1: Endring inntak.

2: Tilpasninger og endring arealplan. (Vedlagt)

Opprinnelig omsøkt og godkjent tiltak:

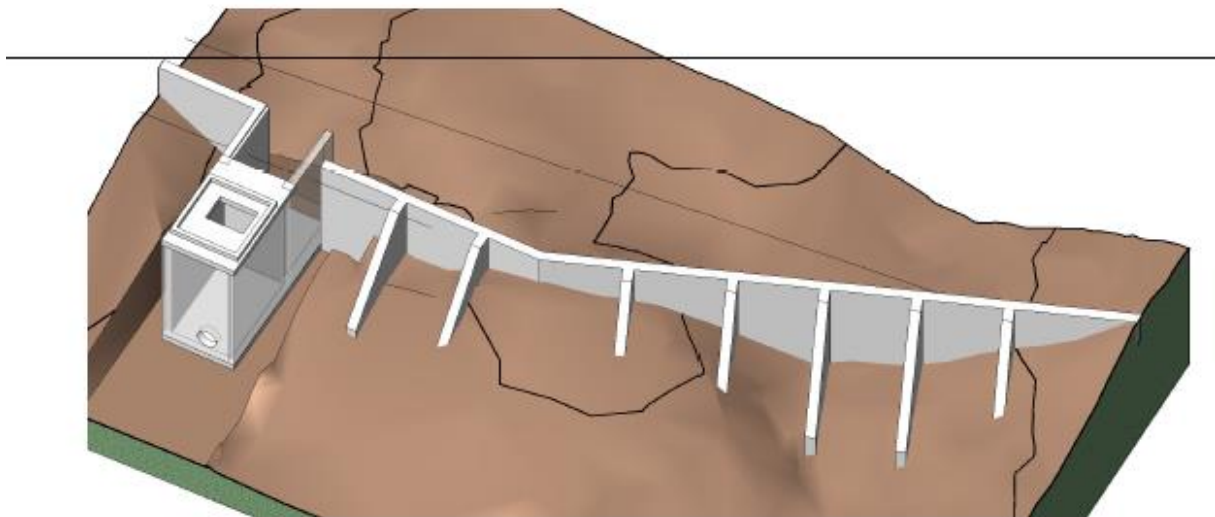
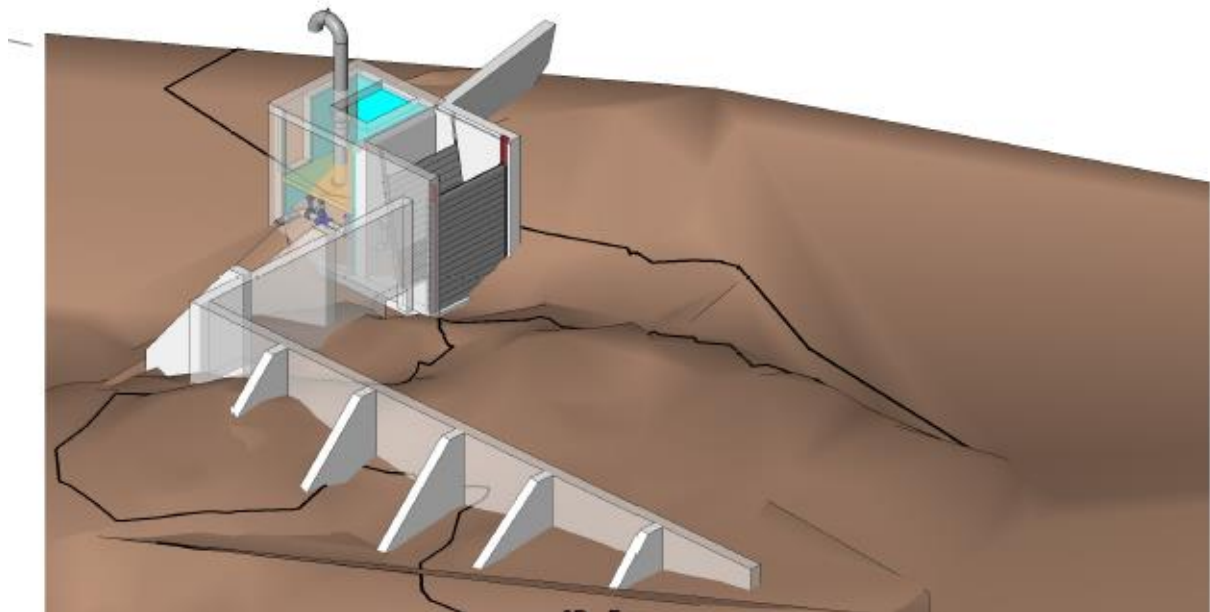
- Bakgrunnen for endring er at ved avgraving ble det konstatert at det ikke var fast fjell i eine enden av prosjektert inntak. (Høyre side på tegning under)

- For å unngå eventuelle lekkasjer under og på siden av betongkonstruksjon ble det laget et alternativt forslag til inntak.
- Endring består av at vi endrer konstruksjonen på inntaket, der vi vinkler betongkonstruksjonen oppover mellom der to eksisterende bekkeløpene (Som møtes i inntaket). Etter dette blir det sprengt grøft ovanfor begge for å lede vatnet inn i det eine bekkeløpet som har fast fjell. Det er begrensa størrelse på grøfta ettersom at sideinntakene ikke leder inn mer en i overkant av 1m³/s. Beregning og tegning vedlagt.

- Den nye grøfta blir tilpassa eksisterende terreng, den ligg lite synlig rett bak inntaket og vi kan ikke sjå at det skal bli nevneverdig synlig i etterkant. Overskuddsmasser vil bli lagt i bekk rett nedanfor grøft og vil bli dekket med jord fra området der grøfta kommer. Totalt sett blir det mindre synlig betong med denne endringen. Viser ellers til normale og gjeldende prinsipper i plan for landskap og miljø.

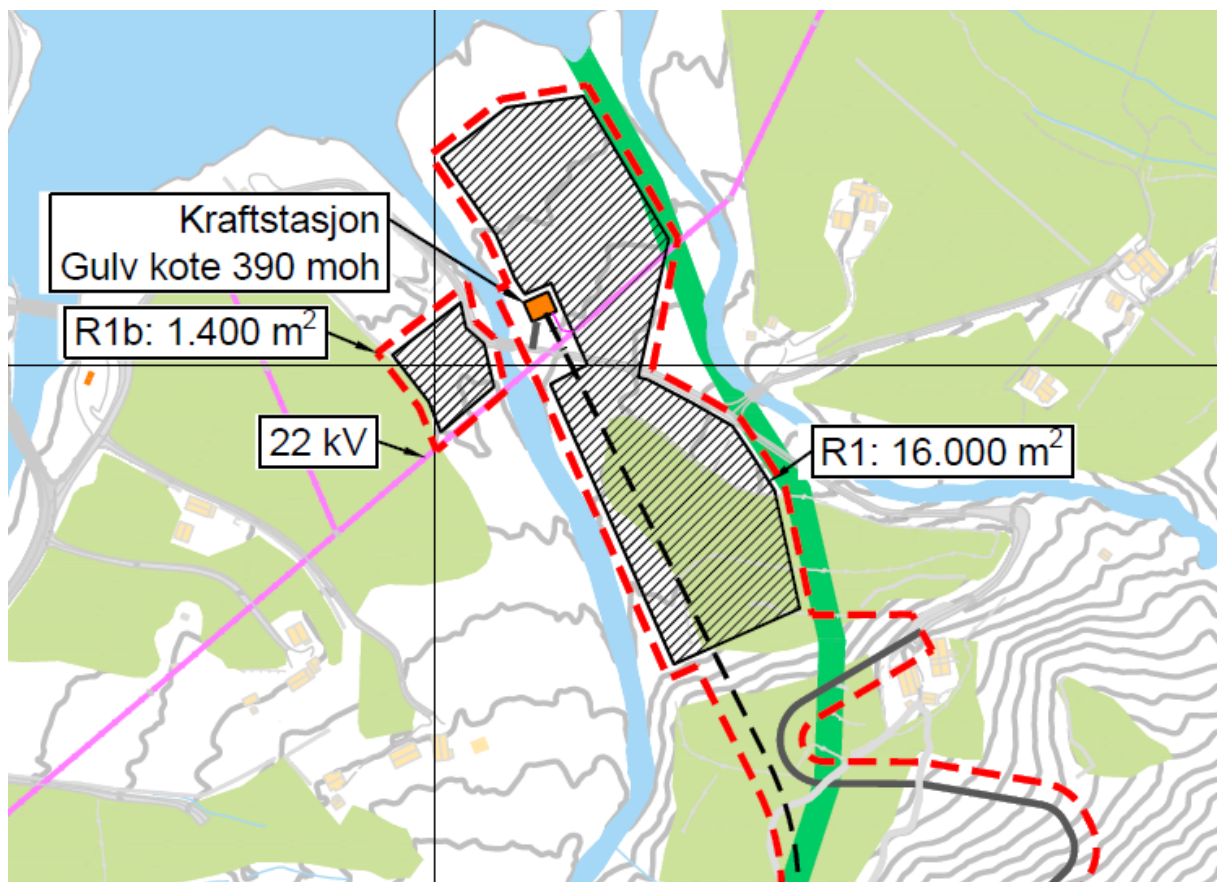
Det er behov for mindre endringer i arealbruken i prosjektet. Etter at arbeidet startet ble det vurdert at det er behov for noko større areal nedanfor stasjonen (R1). Det var først planlagt for å ta inn all singel til rørgate i forkant, eventuelt knuse det lokalt med overskuddsmasser fra grøft. Etter at arbeidet er i gang, ser vi at det ikkje tilstrekkelig med overskuddsmasser i grøft og det ble i stedet kjøpt inn singel fortløpende. Noko som igjen reduserte behovet for areal. Arealet på motsatt side av elva (R1b) er eksisterende riggplass fra tømmerdrift og gjenbruk av dette. Prosjektet vil tilbakeføre dette etter avtale med grunneier og deres løyve fra kommunen. Det er og brukt mindre areal enn planlagt til rørlager. Vi ber likevel om at vedlagt oppdatert arealplan blir godkjent.

Hovedendring er i stasjonsområdet. Det vil i praksis bli begrensa behov for areal mellom stasjon og vatnet. Dette er eit område der grunneigarane rett i forkant av dette prosjektet har tatt ut tømmer av gran. Vi antar at det blir dyrka ny gran der etter prosjektet er ferdig.
